プリウス用“マフラーカッター”に関わる自主改善のお知らせ

この度、ご愛用いただいております、トヨタ プリウス用“マフラーカッター”につきまして、下記の内容の自主改善（無料）を実施させていただくことをお知らせ申し上げます。

改善箇所説明図

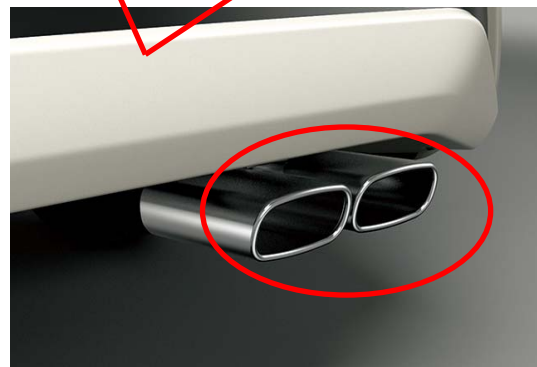
不具合発生箇所

販売店装着オプション商品のマフラーカッターにおいて、2本出し筒管を固定しているステーの溶接強度が不足しているため、走行時の振動などにより当該ステーの溶接部が破断するものがあります。そのため、そのまま使用を続けると、最悪の場合、マフラーカッターの一部が脱落し、他の交通の妨げとなるおそれがあります。

改善品のマフラーカッターに交換します。なお、改善品の供給に時間を要することから、暫定措置として、マフラーカッターを取り外しさせていただきます。
